**Réponses du Transporteur  
à la demande de renseignements no 1  
de Stratégies énergétiques et  
de l'Association québécoise de lutte  
contre la pollution atmosphérique  
(« SÉ-AQLPA »)**

1 **A. OBJET DE LA DEMANDE D'HYDRO-QUÉBEC TRANSÉNERGIE**

16 **B. QUESTIONS PORTANT SUR LA PREUVE PRINCIPALE DU TRANSPORTEUR (B-0011, HQT-**  
17 **1, DOCUMENT 1) ET CERTAINS ASPECTS DU RAPPORT DAGENAI (B-0038 ET B-0039,**  
18 **HQT-1, DOCUMENT 3)**

8   ***DEMANDE DE RENSEIGNEMENTS S.É.-AQLPA-1.19***

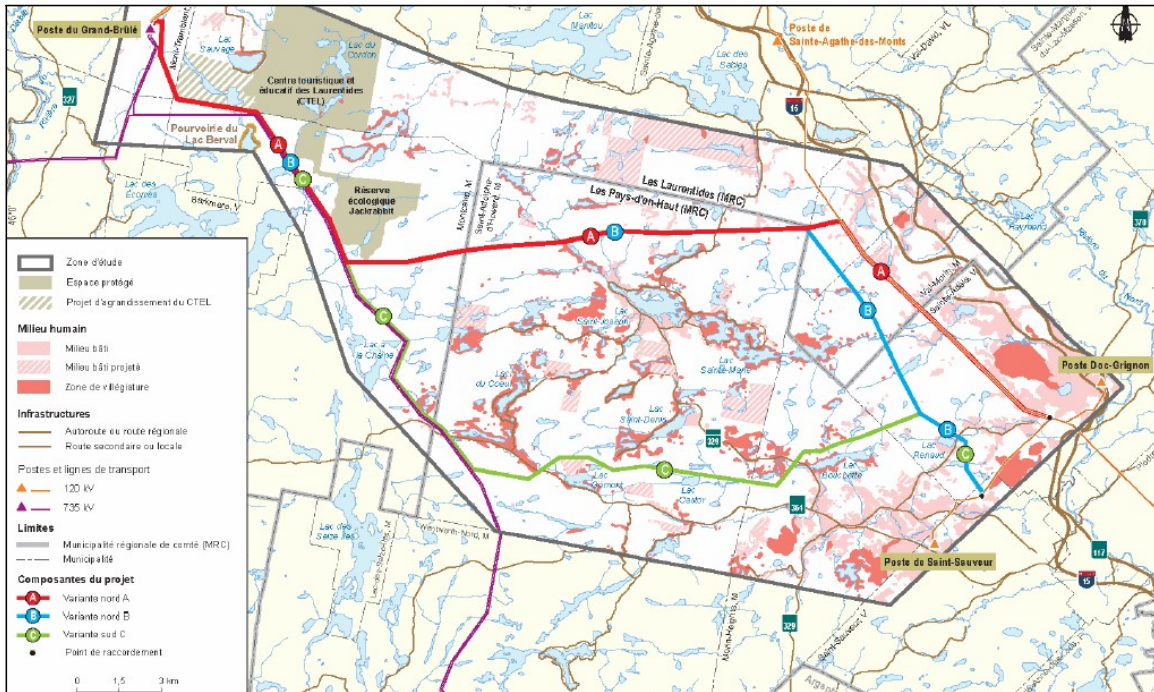
10 **i)**        **HYDRO-QUÉBEC TRANSÉNERGIE (HQT), Ligne à 120 kV du Grand 120 kV du**  
11            **Grand-Brûlé-Dérivation Saint-Sauveur. Information-Consultation. Portes ouvertes.**  
12            **Variantes de tracé proposées, Mars 2013, Extrait, Pages 1, 12, 13. Déposé sous :**  
13            **SÉ-AQLPA, Dossier R-3960-2016, Pièce C-SÉ-AQLPA-0022, SÉ-AQLPA-4,**  
14            **Doc. 1.**

17 **Voir la réponse à la question 1.19a.**

### 25 **R1.30c**

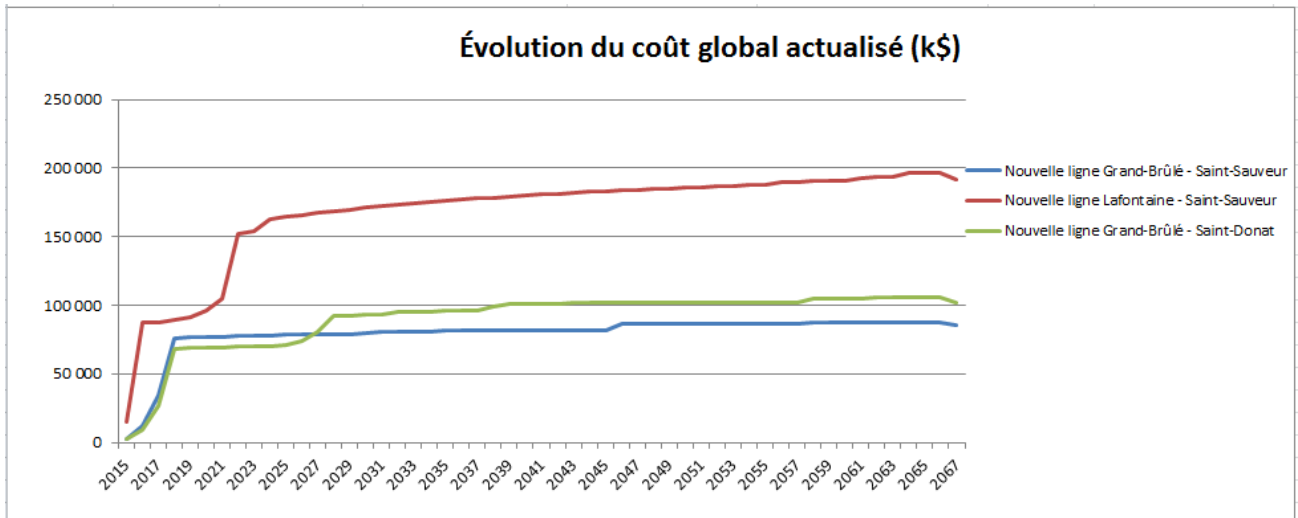
21 Quelles sont les circonstances qui, selon Hydro-Québec TransÉnergie, pourraient  
22 l'amener à modifier à la baisse la part des coûts assumée par Hydro-Québec  
23 Distribution, de sorte qu'une partie de ceux-ci seraient assumés par le  
24 Transporteur ?

26 Comme indiqué à la pièce HQT-1, Document 1, les coûts de la catégorie  
27 d'investissement « croissance des besoins de la clientèle » sont de l'ordre  
28 de 98,0 M\$, donnant lieu à une contribution estimée du Distributeur pour  
29 l'ensemble de ces coûts. Il s'agit d'une contribution estimée pour le présent  
30 Projet selon l'approche expliquée en réponse à la question 1.30 a).

31 Le Transporteur rappelle par ailleurs que la contribution globale réellement  
32 exigible du Distributeur, au terme d'une année, est la résultante de  
33 l'agrégation de l'ensemble des investissements associés aux projets mis en  
34 service afin d'alimenter la croissance de la charge locale, conformément aux  
35 **Tarifs et conditions.**
